Skatepark & Bikepark/Pumptrack Straelen

Nutzerbeteiligung
am 10.02.2026

Bericht Auswertung / Ergebnisse

Thema: Bericht – Auswertung der Nutzerbeteiligung

Lageplan Variante 1

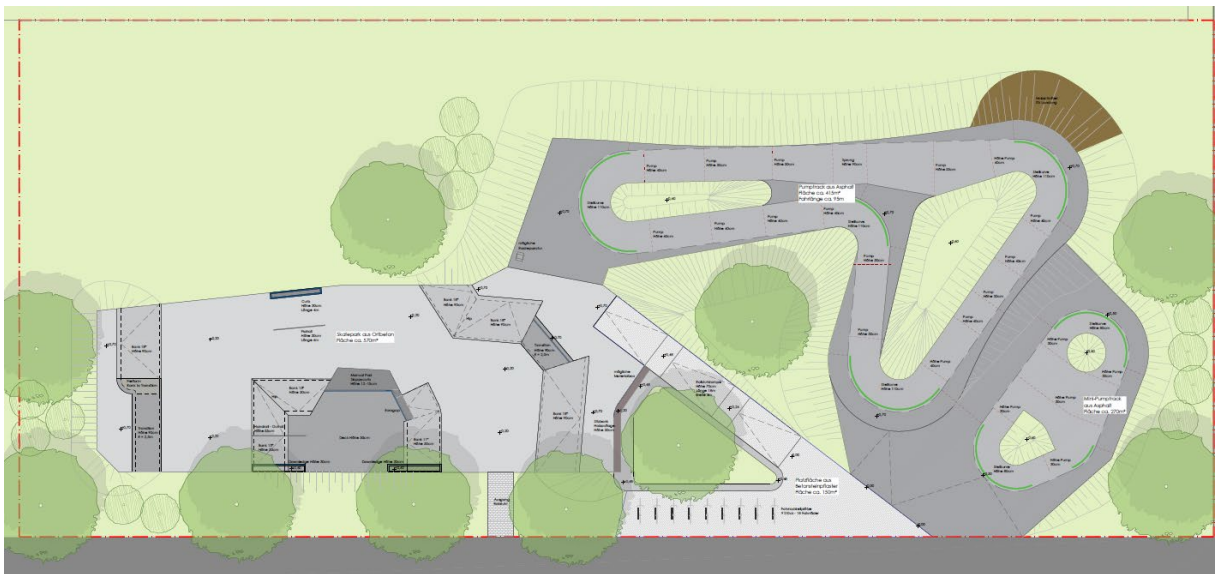
Im Anschluss der Präsentation kamen Anwesenden, an den ausgehangenen Plänen oder an Stehtischen, zu einer gemeinsamen Diskussionsrunde zusammen. Es wurde daraufhin in 4 Kleingruppen über die aktuellen Planungsstände diskutiert. An nahezu allen Kleingruppen wurde der Pumptrack der Variante 2 bevorzugt. Da in dieser Variante der Pumptrack und der Mini-Pumptrack sehr nahe beieinander liegen ist nochmals zu prüfen, ob eine stärkere Trennung der beiden Anlagen möglich ist, um mögliche Zusammenstöße zwischen den Nutzern im Übergangsbereich zu vermeiden.

Insbesondere an einem Tisch entstand eine Diskussionsrunde, welche sich gezielt dem Skatebereich widmete. Bei den Teilnehmenden dieser Runde handelt es sich ausschließlich um zukünftige Nutzende. Die Planung des Skatebereichs wurde grundsätzlich akzeptiert; gleichzeitig wurden bereits sehr detaillierte Punkte diskutiert. Die Mitarbeiter des Büros Maier Landschaftsarchitektur haben die Wünsche und Änderungen dokumentiert, um die Umsetzung zu prüfen. Nach Einarbeiten der Änderung wurde sich gewünscht, die abschließende Planung des Skateparks nochmals vorzustellen. Dazu könnte ein kurzfristiger Onlinetermin mit den Nutzern stattfinden. Zudem wäre ein Direktaustausch mit Herrn Lauther möglich, der von der Gruppe als Vertreter benannt wurde. Aufgrund der haushälterisch eingeplanten Finanzmittel ist die bevorzugte Skateparkvariante (Variante 2) ggf. in der Größe anzupassen.
